Destinatario p.c.  
NUMERO PAGINE INCLUSA LA PRESENTE: 1  
OGGETTO: Conferenza di servizi del 14.1.13 relativa al progetto di VAS del P.G.T

**Oggetto: osservazioni in merito alla Valutazione Ambientale Strategica (VAS) del documento di piano del redigendo Piano di Governo del Territorio (PGT).**

Valutazione Ambientale Strategica (VAS) del Documento di Piano (DdP) del redigendo Piano di Governo del Territorio (PGT) del Comune di Carobbio degli Angeli. Convocazione 2° conferenza di valutazione.

Oggetto: Osservazione al Piano di governo del Territorio.

Punto "B" dell'osservazione

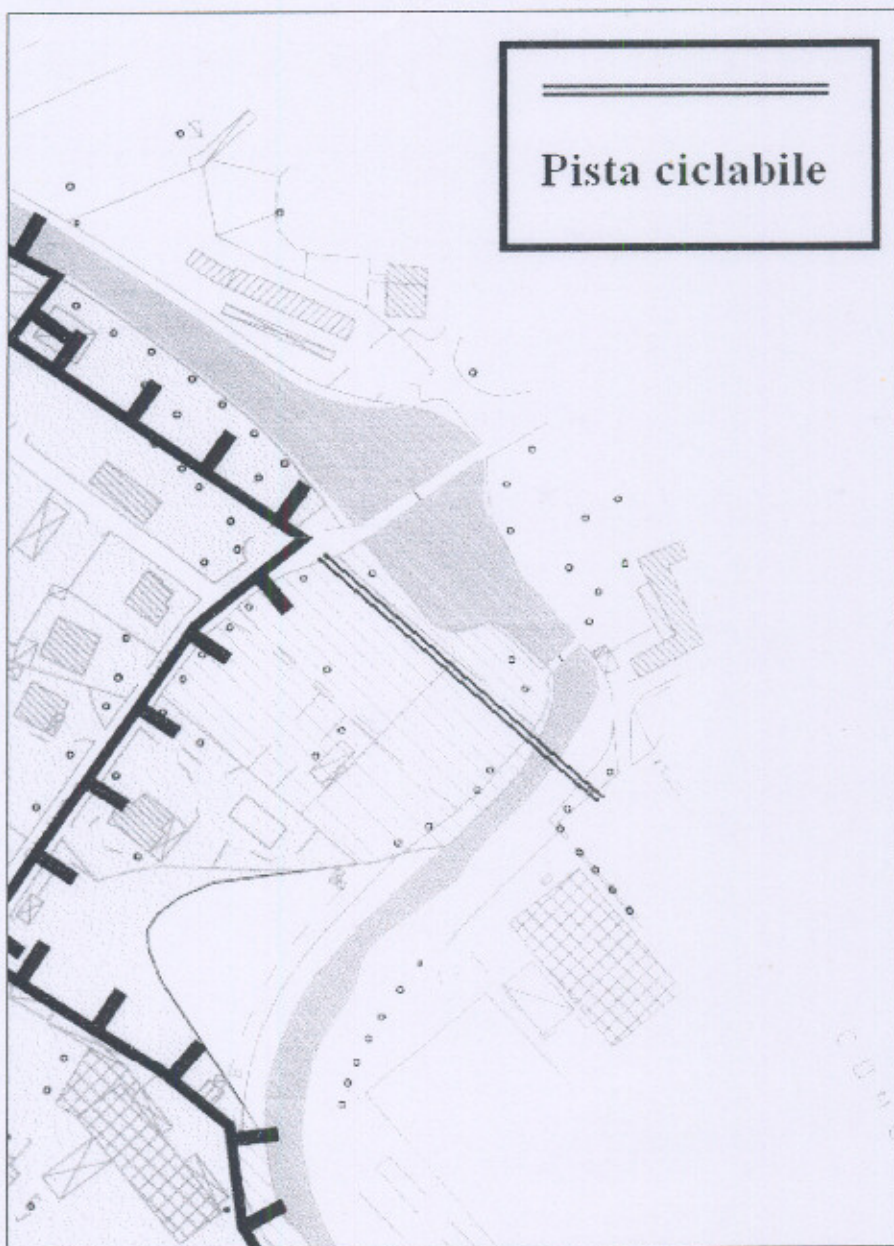
Si chiede di prevedere una pista ciclabile che, attraverso una passerella da realizzare sul fiume Cherio, colleghi direttamente la via Salnitro (in territorio comunale di Carobbio degli Angeli) con piazza Europa (in territorio comunale di Gorlago), come da allegata planimetria.

La realizzazione della pista ciclabile (che potrebbe essere oggetto di un accordo tra le due Amministrazioni comunali coinvolte) consentirebbe ai cittadini di Carobbio degli Angeli di recarsi a Gorlago, a piedi o in bicicletta, senza passare dalla pericolosa strettoia di via Maccarani (in territorio comunale di Gorlago), nonché di raggiungere agevolmente (a piedi o in bicicletta) il territorio comunale di Trescore Balneario.

# PLANIMETRIA

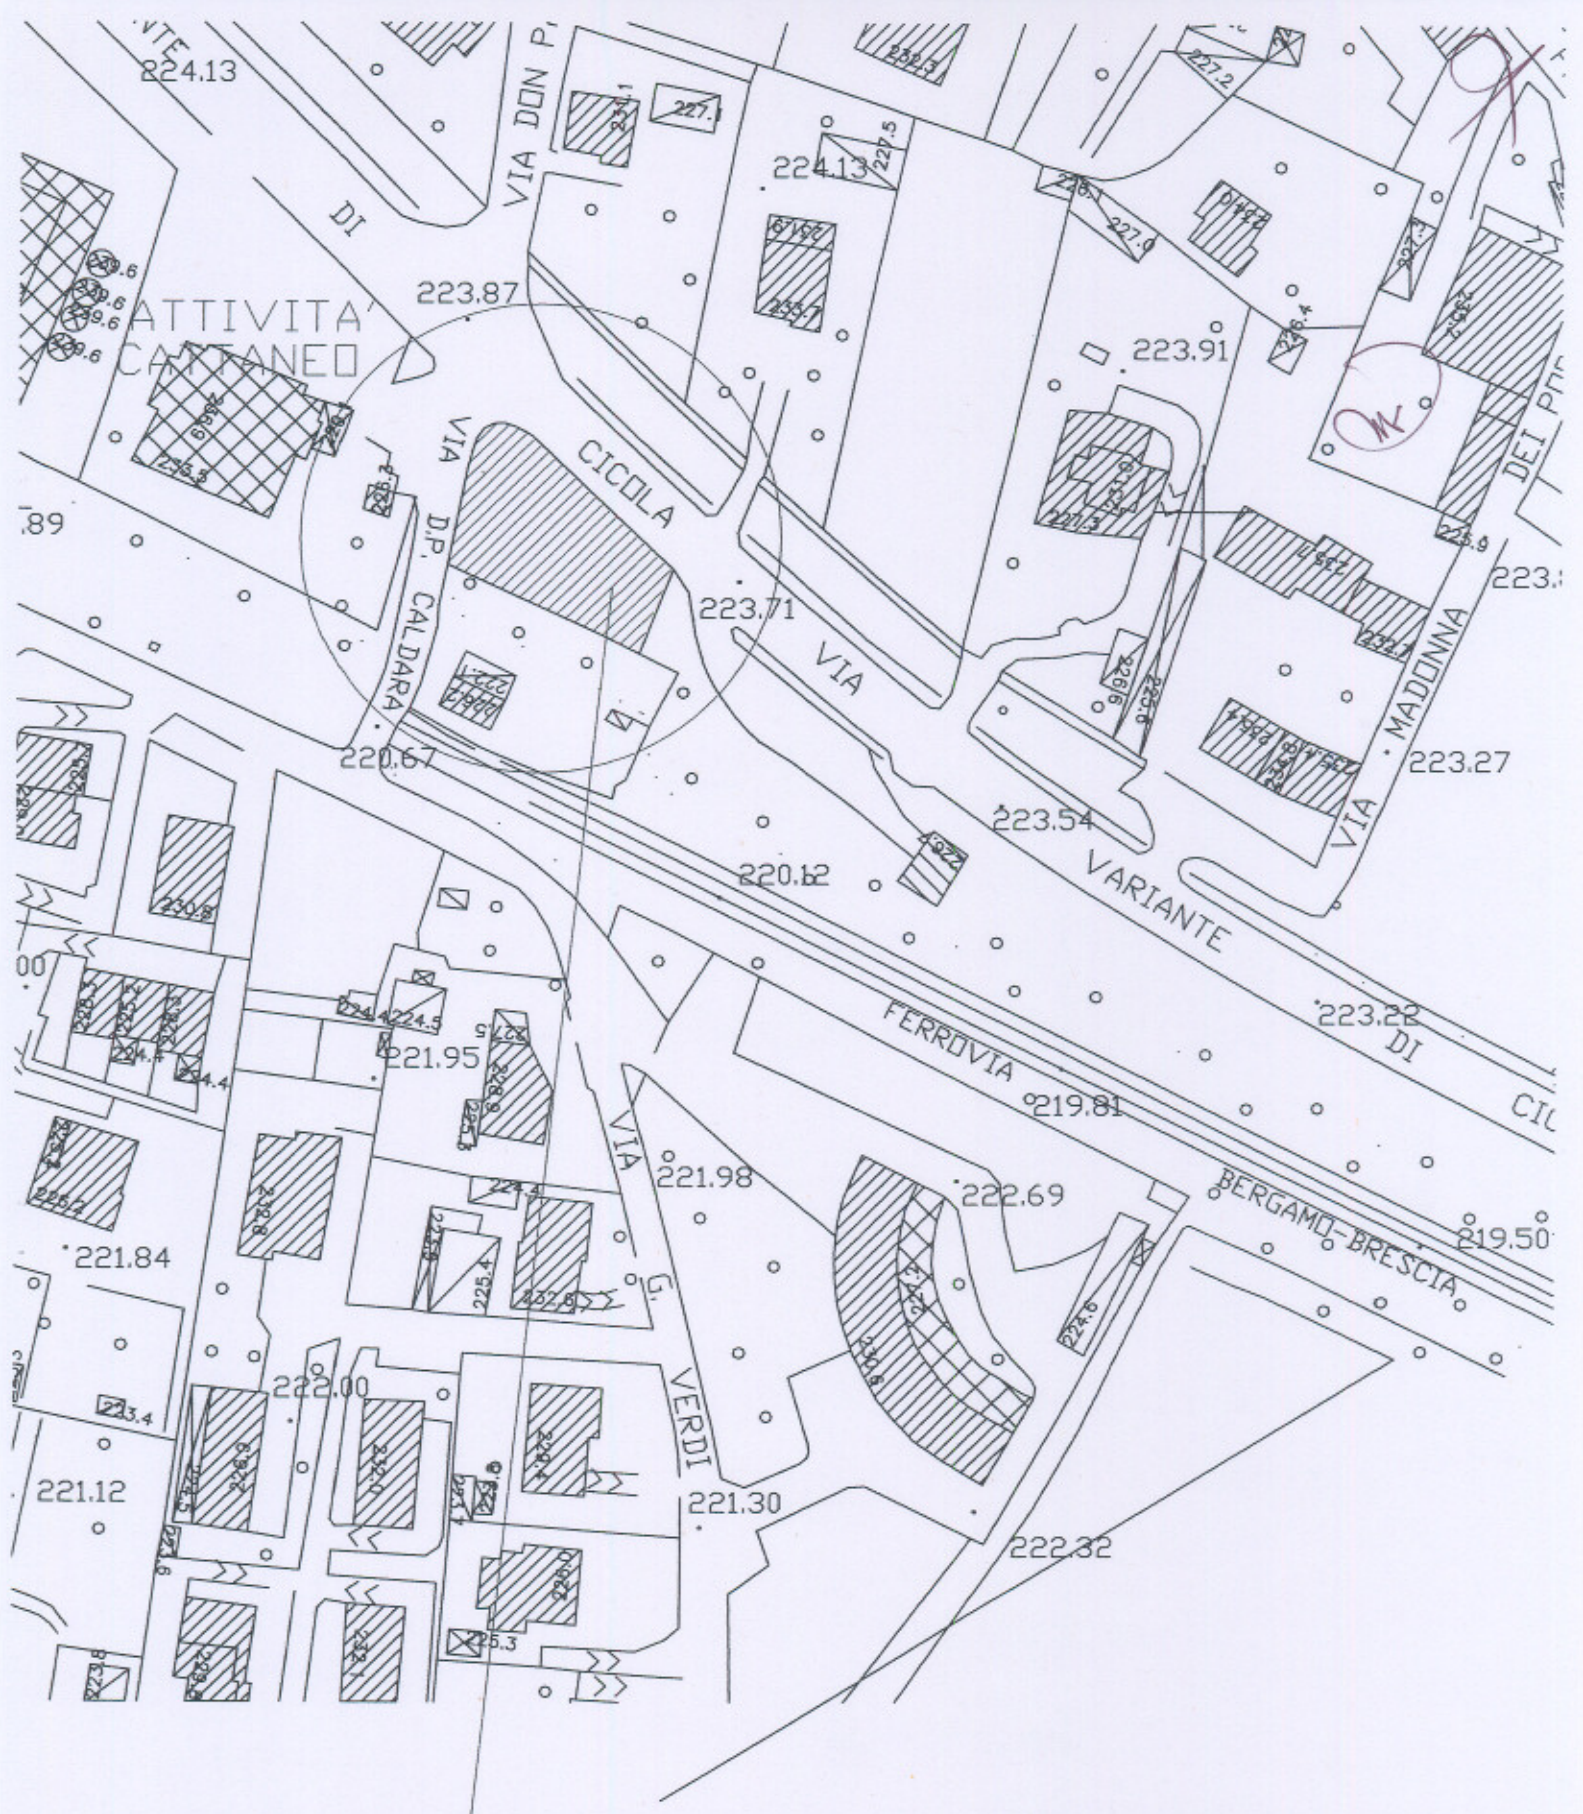
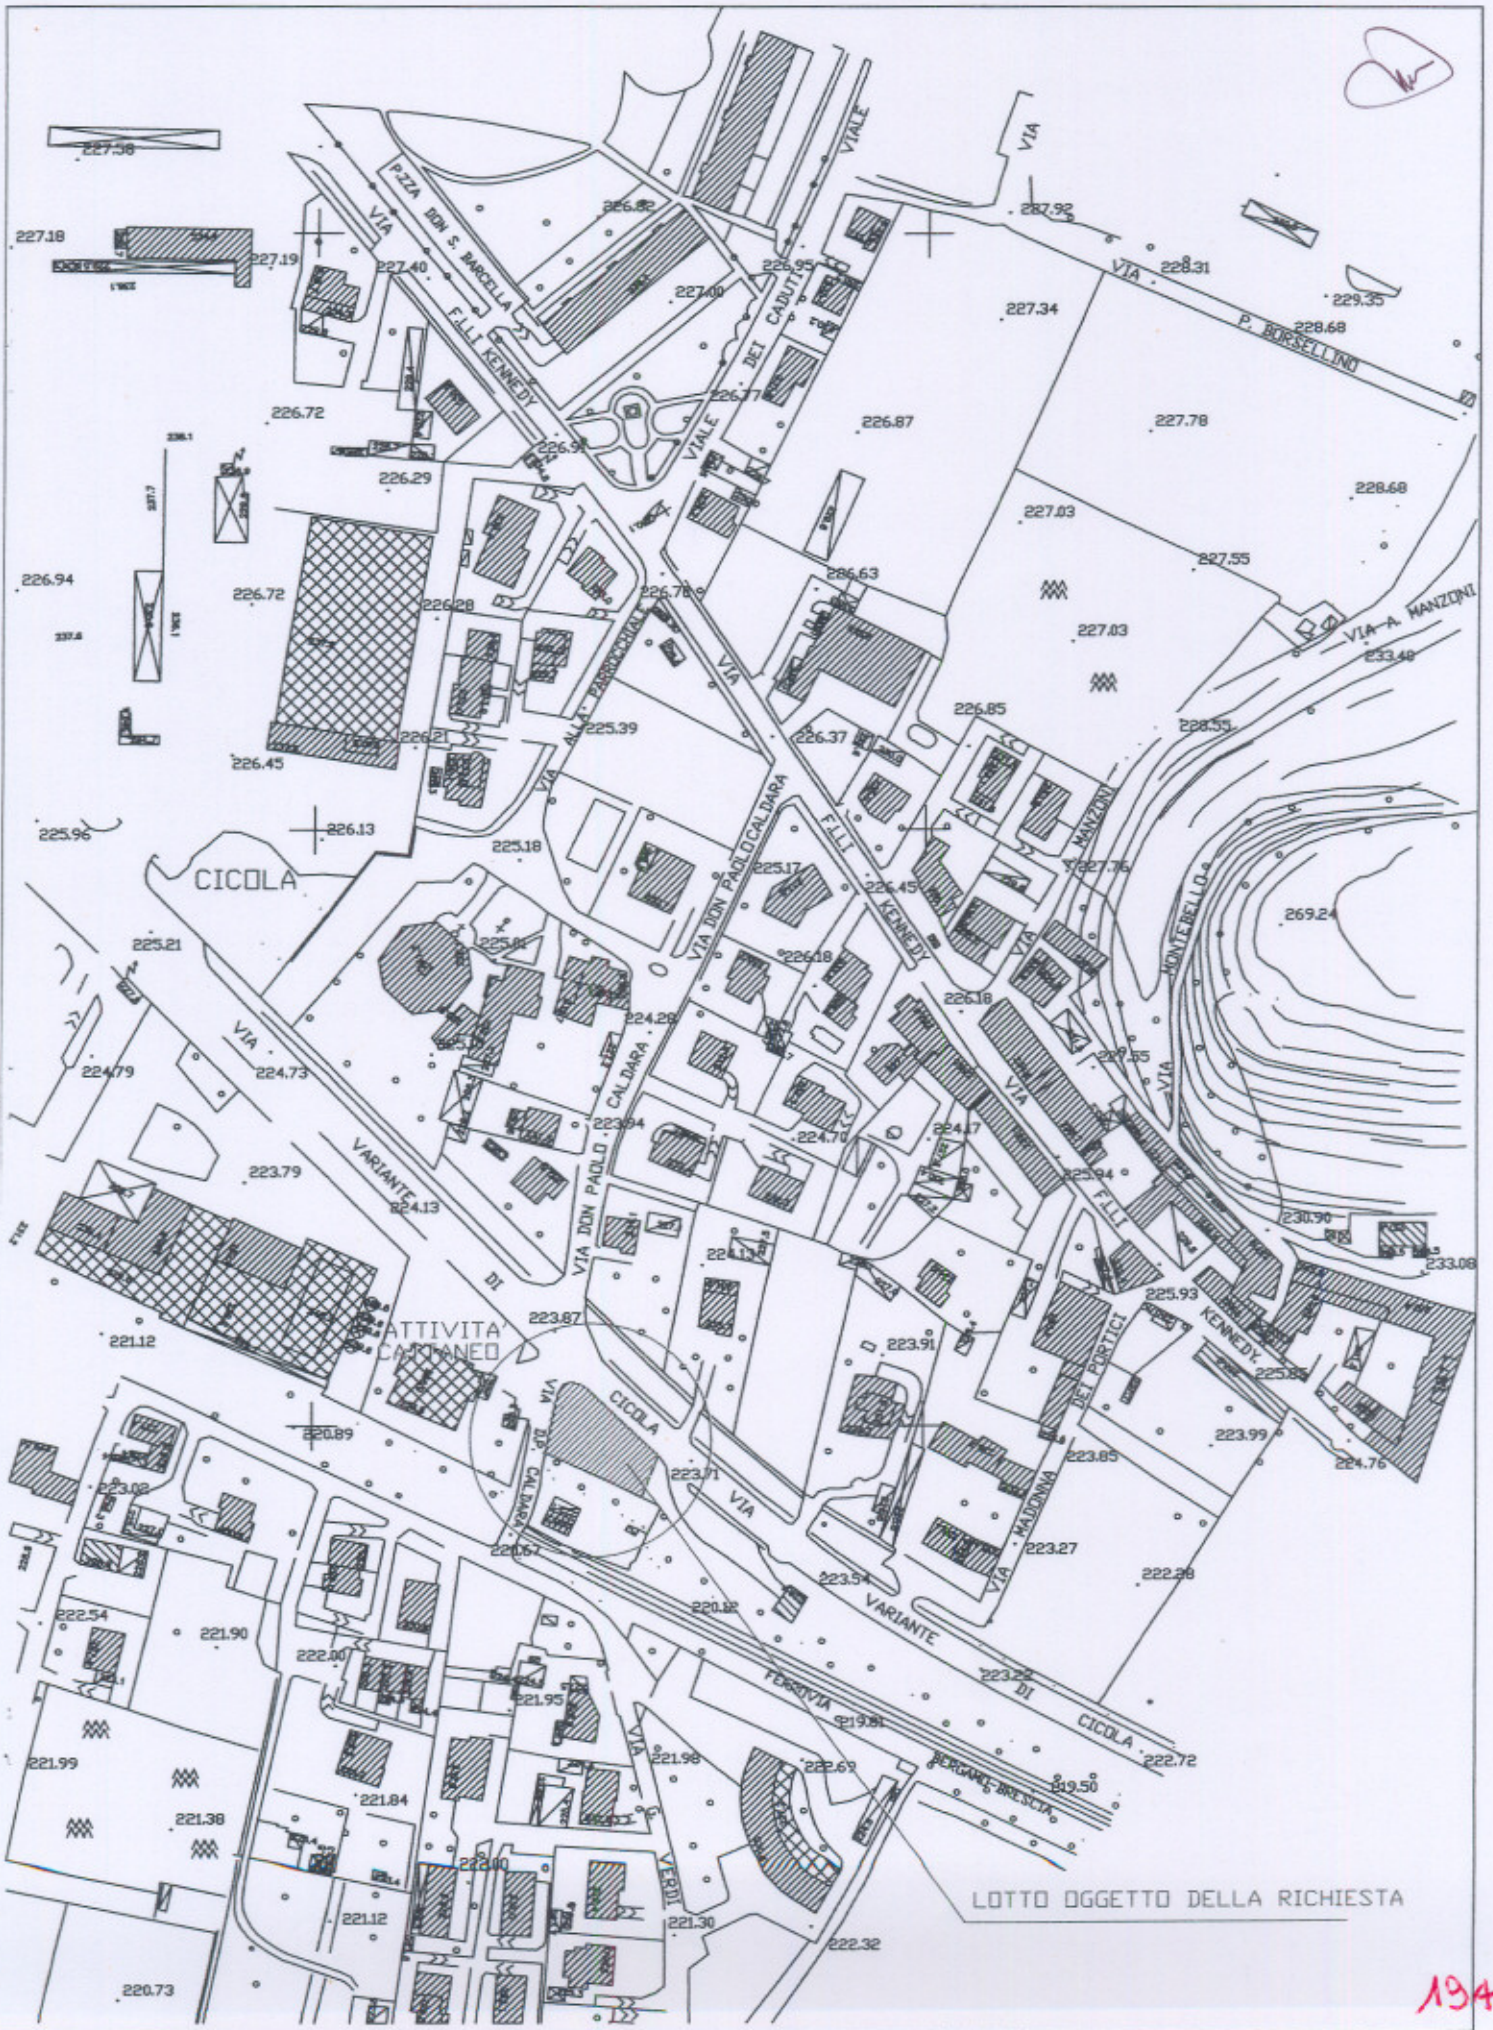
che ha l'intenzione di costruire un deposito interrato sul terreno sopra citato necessario alla propria attività esistente di gommista sita al civico 1 della Via Variante per Cicola, pertanto con la presente

all'Amministrazione Comunale che durante la stesura del P.G.T. preveda di inserire il terreno in zona artigianale / commerciale idonea per la costruzione del deposito interrato .

planimetria 1:2.000

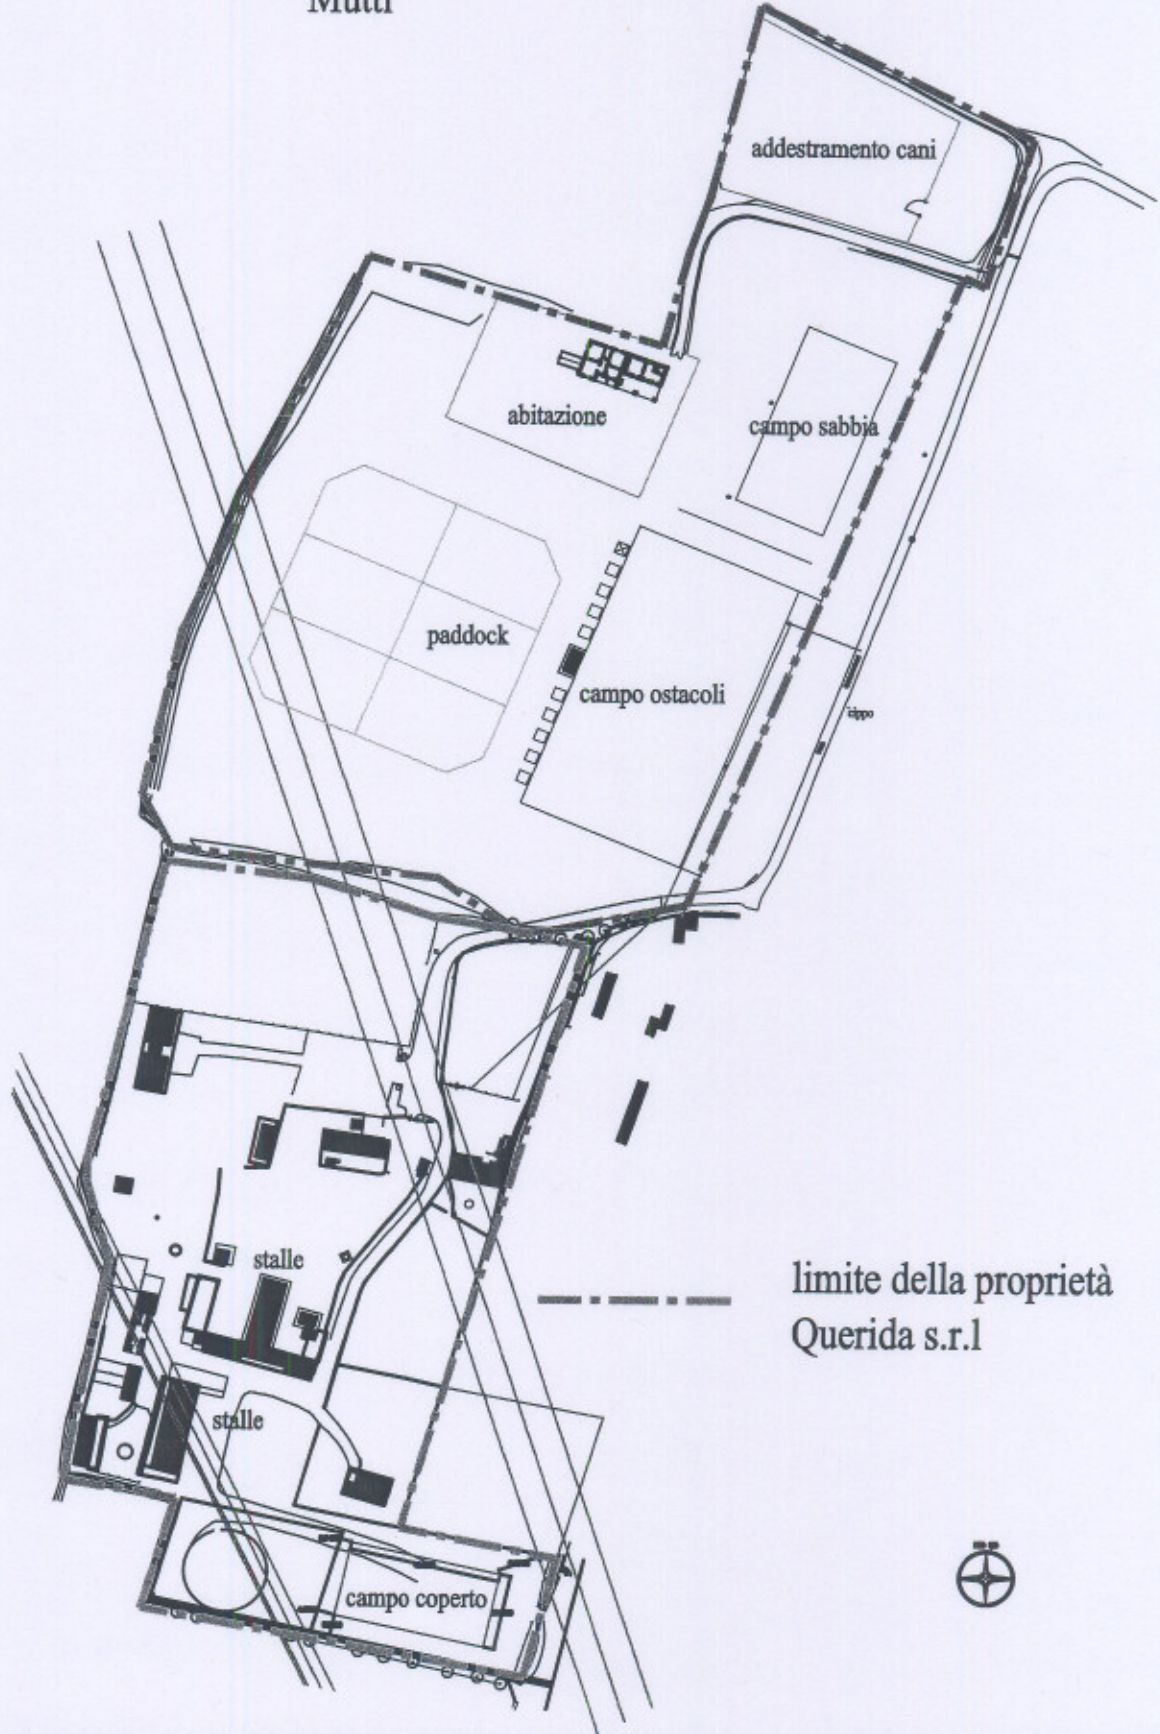
La presente osservazione per evidenziare che la destinazione a “verde per attrezzature sportive pubbliche o di uso pubblico” (vedi estratto PGT allegato), che il Piano di Governo del Territorio individua per porzione dei terreni di mia proprietà siti in via Carducci, non è compatibile con l’attività e con le attrezzature del maneggio insediato da anni su questi terreni e con l’attuale fase di sviluppo della complementare attività cinofila con scopi sociali.

Il PGT conferma la destinazione d’uso per l’area su cui insistono le attrezzature del maneggio come le stalle, le aule didattiche, la segreteria e il ristorante, individuando la proprietà della Querida s.r.l. come “verde privato”, ma viceversa, per la mia proprietà, propone una previsione che limiterebbe o addirittura impedirebbe l’uso delle aree del maneggio con il campo ostacoli, i paddock e il campo in sabbia.

Si richiede pertanto che per l’area di mia proprietà venga confermata la destinazione agricola o, come per la restante parte del maneggio, venga prevista la destinazione a verde per attrezzature sportive private.
